# 島根原子力発電所2号炉 外部火災影響評価について (コメント回答)

令和元年8月  
中国電力株式会社

# 審査会合での指摘事項

発電所周辺のFARSITE入力データ

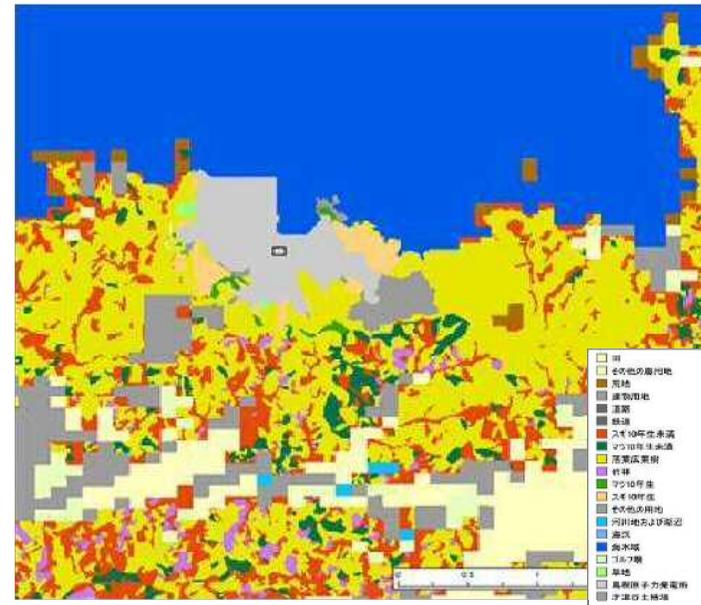
発電所敷地内の植生調査結果に関して、資料1-1-3の152ページにスギ10年生の記載があるが、資料1-1-1の6ページに記載の20年生以上と記載されており、記載が整合していないことから、事実関係を確認のうえ説明すること。

発電所敷地内の植生調査結果を再確認した結果、「スギ10年生」と記載していた箇所は「スギ20年生以上」であることを確認したため、資料を訂正した。

なお、FARSITEの入力データは、訂正後の植生に応じて正しく設定されており、影響がないことを確認した。

20年生以上であることを確認のうえ、保守的に、より燃えやすい林齢である「10年生」として設定

発電所敷地外は当社が管理できないことから、保守的に、最も燃えやすい林齢である「10年生未満」として設定
